# 改善箇所説明図

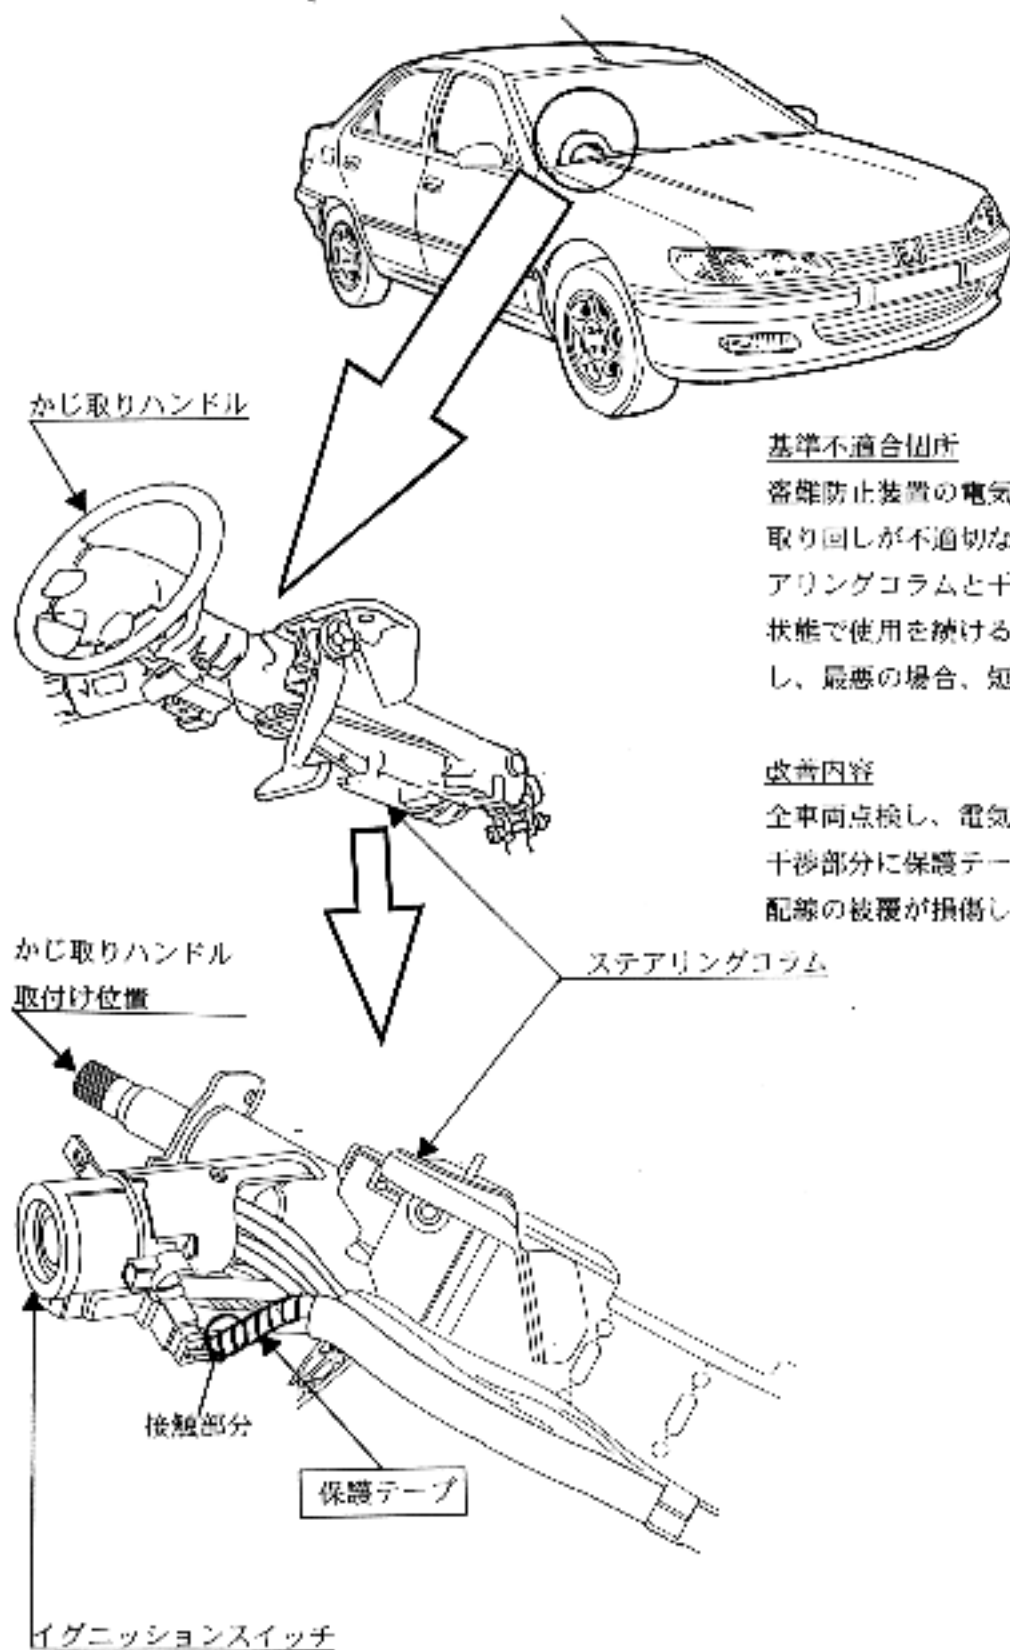
密閉防止装置の電気配線において、当該電気配線の取り回しが不適切なため、かじ取りハンドルのステアリングコラムと干渉するものがあり、そのままの使用を続けると、当該電気配線の被覆が損傷し、最悪の場合、短絡して原動機が始動できなくなる。

全車両点検し、電気配線のステアリングコラムとの干渉部分に保護テープを取付ける。なお、当該電気配線の被覆が損傷しているものは、良品と交換する。
